MERKNADER TIL FORSLAG TIL DETALJREGULERING FOR VULKAN 13 MFL

Oslo Elveforum og Miljøforeningen Akerselvas Venner har følgende merknader til forslag til detaljregulering med konsekvensutredning for Vulkan 7, 9 og 11 (felt A3) og Vulkan 13, 15 og 17 (felt A2):

Prinsippssnitt øst-vest. (Blå stiplet linje er eksisterende høyde. Rød stiplet linje er regulert høyde.)

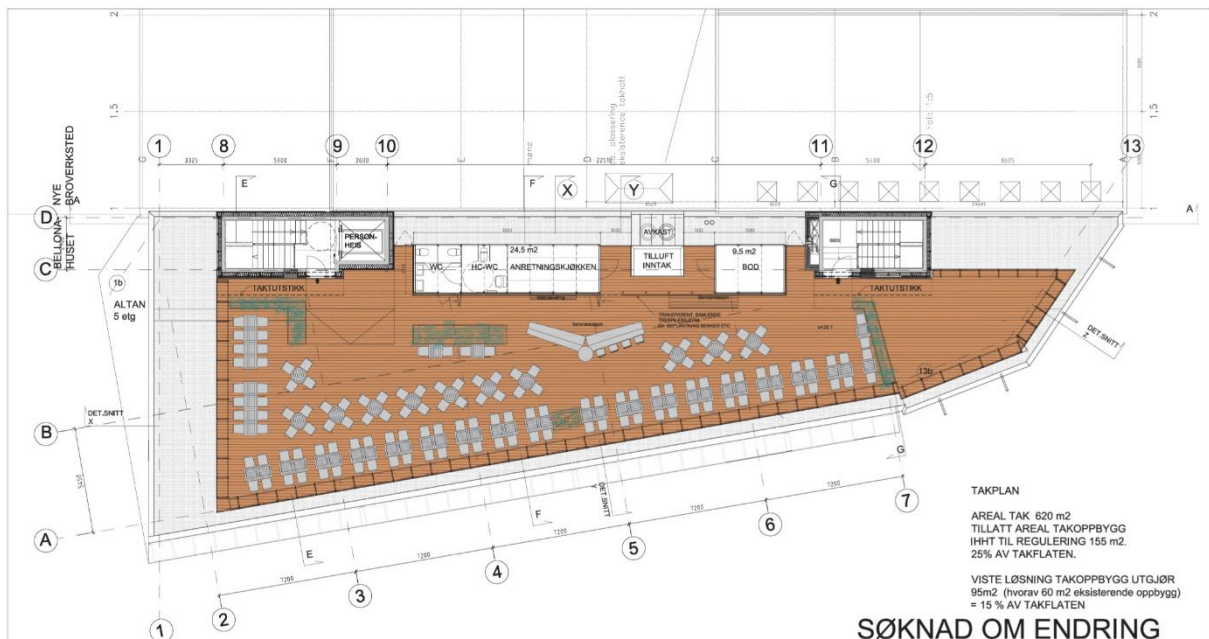
Dette gjelder selv så sentrale illustrasjoner og omtalen av disse som illustrasjonene på s. 7, 8 og 33. Under gjengir vi forslagsstillers prinsippssnitt øst–vest (s. 33). Det er korrekt at regulert høyde for felt A3 (Bellonahuset) er kote 25,0, og at planforslagets regulerte høyder er kote 26,0 og kote 29,6, men eksisterende høyde er verken kote 26,0 eller ca. kote 29,0, jf. plasseringen av de blå stiplede linjene på illustrasjonen. Rett under den sorte linjen på kote 29,6 ligger den blå linjen på ca. kote 29,0.

Det er egnet til å villede når forslagsstiller har lagt inn eksisterende høyde (blå stiplet linje) for takoppbygget i felt A3 på ca. kote 29,0 i stedet for ca. kote 27,5. Det er kun heishuset som rager opp til ca. kote 29,0. Heishuset har et areal på beskjedne 7 m² (2,6 m x 2,7 m). Det er villedende når forslagsstiller har lagt inn kote 26,0 i stedet for kote 25,1 som eksisterende gesimshøyde (blå stiplet linje) for felt A3. Jf. forslagsstillers prinsippsnitt øst–vest, gjengitt på s. 2 i vårt brev.

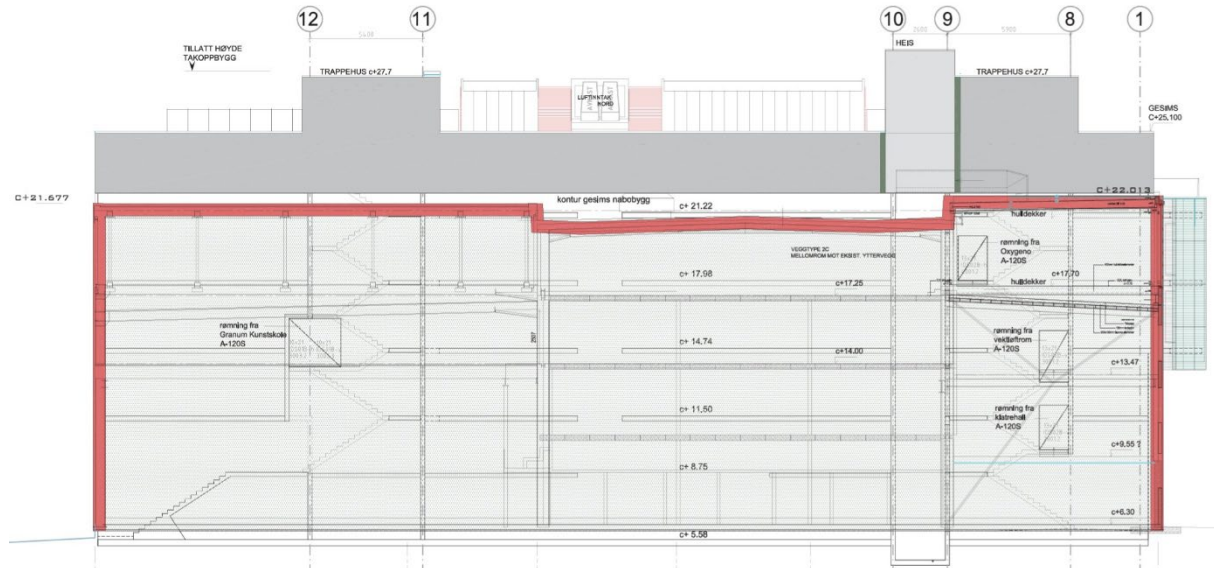
Rammetillatelse for felt A3 ble gitt 5. november 2008 med kote 25,0 som gesimshøyde for bygget og kote 25,4 for heisoppbygget (PBE-sak 200708457, dok. 17 og dok. 13/11). Ved endringstillatelse av 29. januar 2010 godkjente PBE to trappehus opp til kote 27,62 og en heis opp til kote 28,94 (dok. 51 og 49/5). Ved ny endringstillatelse av 19. mai 2011 godkjente PBE kote 25,1 som gesimshøyde for bygget og to boder til uteservering på taket (dok. 126/3). Dok. 125/10 (opprikk sett fra nord) og dok. 125/8 (takplan) ble lagt til grunn for den nye tillatelsen. Begge disse illustrasjonene gjengis under.

Som det fremgår av illustrasjonene, rager de to nye bodene (bod og kjøkken/WC) og luftinntaket kun opp til ca. kote 27,5, jf. at de er noe lavere enn de to trappehusene som er vist med kote 27,7. Så vidt vi kan se, er det senere verken søkt om eller gitt tillatelse til takoppbygg utover dette. Høydene på den øverste illustrasjonen synes da også å være i samsvar med faktisk situasjon pr. i dag.

Heisoppbygget til kote 28,94 har en bredde på kun 2,6 m. Likevel ser det ut til at forslagsstiller har tatt utgangspunkt i denne høyden når ca. kote 29,0 er angitt som eksisterende høyde (blå linje) for hele takoppbyggets utstrekning fra øst til vest. Det korrekte hadde vært å bruke kote 27,7 for de to trappehusene som har en bredde på 5,9 m og 5,4 m, og ca. kote 27,5 for bodene og luftinntaket.

Prinsippsnitt nord-sør gjennom foreslått bebyggelse fra Foss vgs. til Mathallen. (Blå stiplet linje er eksisterende høyde. Rød stiplet linje er regulert høyde.)

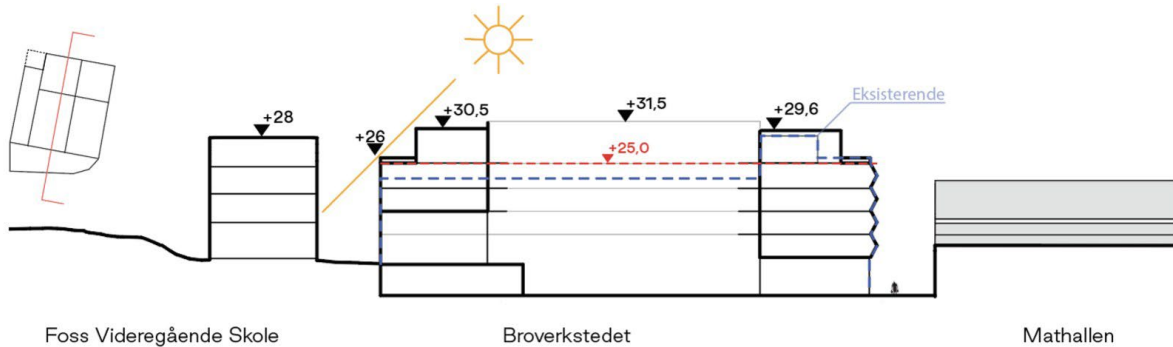
Også på dette prinsippsnittet er eksisterende høyde (blå stiplet linje) i felt A3 (Bellonahuset) vist på kote 26,0 i stedet for korrekte kote 25,1. Eksisterende høyde (blå stiplet linje) i felt A2 er lagt inn for høyt på illustrasjonen. Eksisterende høyde i vestre del av felt A2 er kote 22,0. Den blå linjen skulle vært lagt inn lenger ned mot etasjeskillet i Bellonahuset, jf. avstanden mellom kote 25,0 og kote 31,5 på illustrasjonen. Kote 25,0 er korrekt lagt inn som reguleringshøyde for vestre del av felt A2. Det burde selvsagt også vært utarbeidet et prinsippsnitt nord–sør for østre del av felt A2, hvor regulert høyde er kote 17,0 og eksisterende høyde er kote 21,7 helt i sør, før den to ganger reduseres til ca. kote 17,5 og øker til kote 21,6, for så å holde seg på kote 17,0 helt til nordsiden av felt A2.

Det fremgår av forslaget til reguleringskart (dok. 8/4) at bebyggelsen mot gata Vulkan trekkes 1,5 m tilbake. Dette har minimal betydning for dagslysinnfallet i leilighetene i Nordre kvartal. Det er videre misvisende å omtale det 1,5 m brede partiet på kote 22,5 og kote 26,5 som hovedgesims. Det er kote 29,6 som vil oppfattes som hovedgesims langs gata. Dersom forslagsstiller hadde kostet på seg en fotoillustrasjon av planlagte byggehøyder ut mot gata, ville ingen vært i tvil om hva som er byggets hovedgesims. Høyden fra gata til hovedgesimsen er 19,5 m i nord, økende til 23,2 m i sør.
